気候変動を踏まえた治水計画の見直しと 大淀川水系河川整備基本方針の変更概要

令和 8 年 9 月 9 日
宮崎河川国道事務所

大淀川水系河川整備基本方針 （変更）

気候変動を踏まえた「大淀川水系河川整備基本方針」変更の概要

河道と洪水調節施設等の配分流量

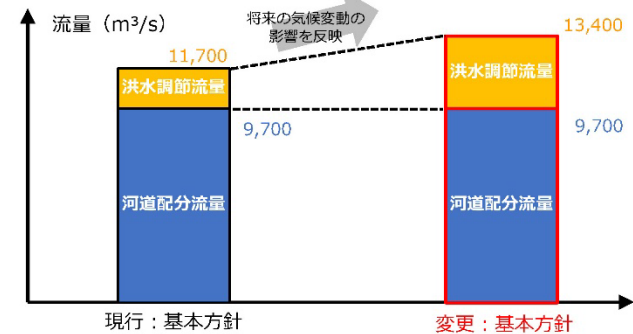
- 長期的な河川整備の目標となる洪水（基本高水）のピーク流量を、基準地点柏田において11,700m³/sから13,400m³/sに変更。
- 気候変動の影響による洪水外力増大に対し、既存施設の有効活用や新たな貯留・遊水機能の確保、河川環境・河川利用や地域社会への影響等を総合的に勘案して検討し、河道配分流量を9,700m³/s、洪水調節流量を3,700m³/sとした。
- 流出抑制対策や雨水貯留施設の設置、森林の整備・治山対策、農業用ため池の活用等、流域治水の取組の更なる推進を図る。

- 宮崎市街部では、兩岸の背後地にマンションやホテル群等が密集し、複数の橋梁架け替えも伴うため、引堤による河道配分流量の増大は社会的な影響が大きいため、河道配分流量を柏田地点9,700m³/sで維持する。

- 既存施設の有効活用や新たな貯留・遊水機能の確保等により、洪水調節流量を3,700m³/sとする。
- 下流の宮崎市、上流の都城市において必要な洪水調節機能の確保のため、中流部の山間狭窄部をはじめとする流域全体での貯留・遊水機能の確保を図る。

計画高水流量図

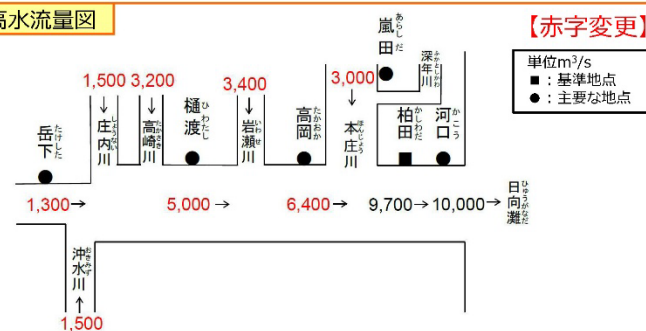
【赤字変更】

基本高水は、昭和57年（1982年）8月、平成5年（1993年）8月、平成9年（1997年）9月、平成16年（2004年）8月及び平成17年（2005年）9月等の既往洪水について検討し、気候変動により予測される将来の降雨量の増加量を考慮した結果、そのピーク流量を基準地点柏田において 13,400m³/s とし、このうち洪水調節施設等により 3,700m³/s を調節し、河道への配分流量を 9,700m³/s とする。
